ინდივიდუალური ერთბინიანი საცხოვრებელი სახლი(კორექტირებული პროექტი)

ქ.თბილისი, სოფ. დიღომი,"ქედის ზოლო"

კორექტირება

ფასადი 1–3 ღერძებში

ფასადი 3–1 ღერძებს შორის

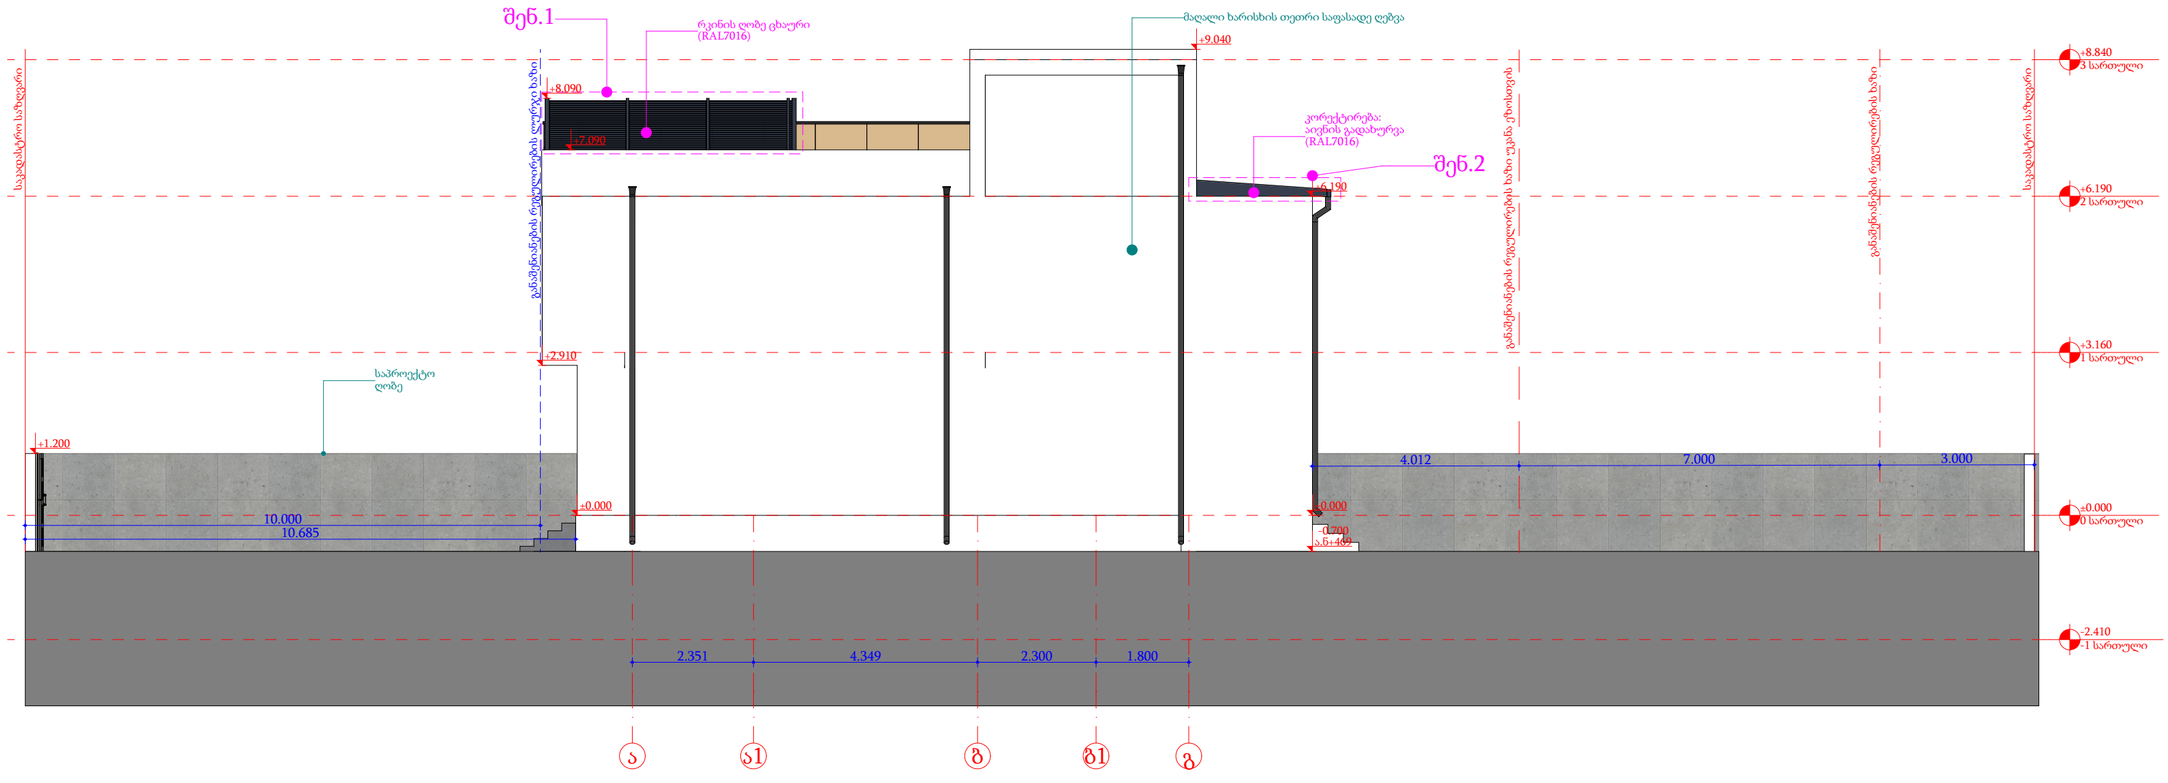
შენ 1.-+6.19 ნიშნულზე ნაცვლად ხის პანელის გადახურვისა მოეწყო ლიმონის გადახურვა

შენ 2.-შეიცვალა აივნის დეკორი +2.86-+3.16 ნიშნულამდე დაემატა ლიმონის (RAL7016) პანელი

შენ 3.-ნაცვლად რკინის მოაჯირისა მოეწყო, მოაჯირი ყავისფერი მინის პანელით.

შენ 4.-დაკორექტირდა კარის დიზაინი

შენ 5.-"3" ღერძთან დაემატა საწვიმარი ღარი

შენ 6.-ხის პანელის ნაცვლად მოეწყო ლიმონის მილკვადრატის გადახურვა, ნაცვლად +2.8 ნიშნულისა ჩამოიწია +2.07 ნიშნულზე

ფასადი ა–გ ღერძებს შორის

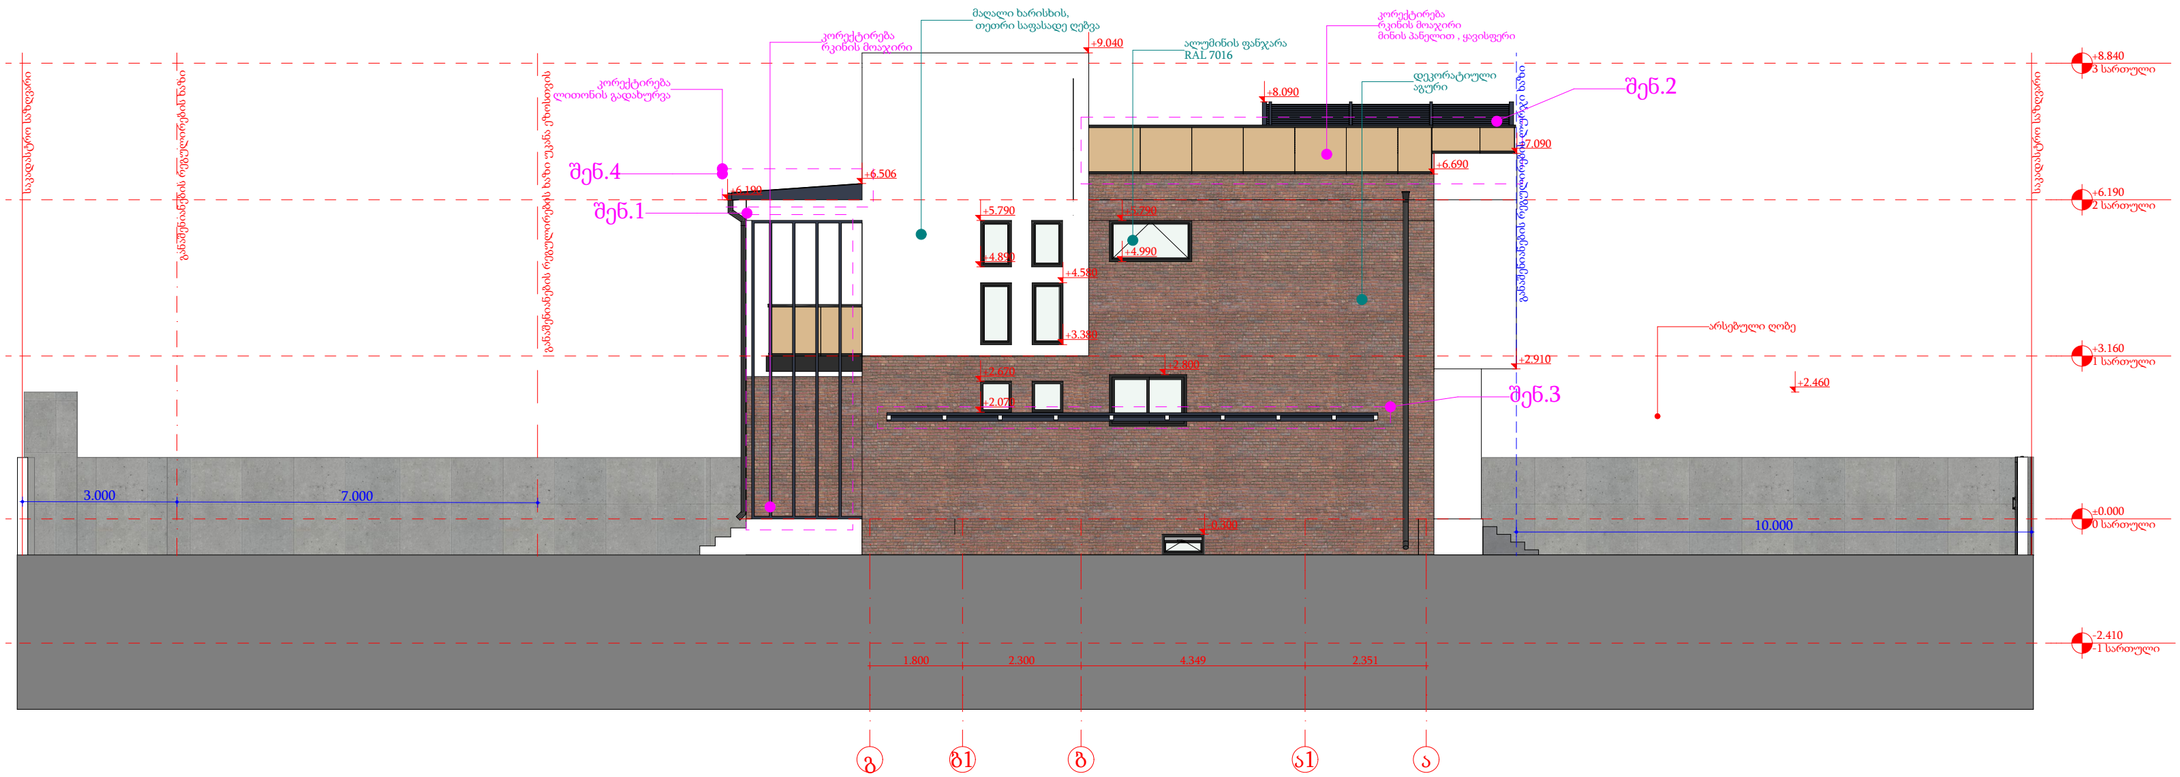
შენ 1.-+7.09 ნიშნულიდან +8.09 ნიშნულამდე მოეწყო რკინის ღობე ცხაური

შენ 2.-+6.19 ნიშნულზე აივნის გადახურვა ნაცვლას ხის პანელისა შეიცვალა ლიმონის გადახურვით (RAL7016)
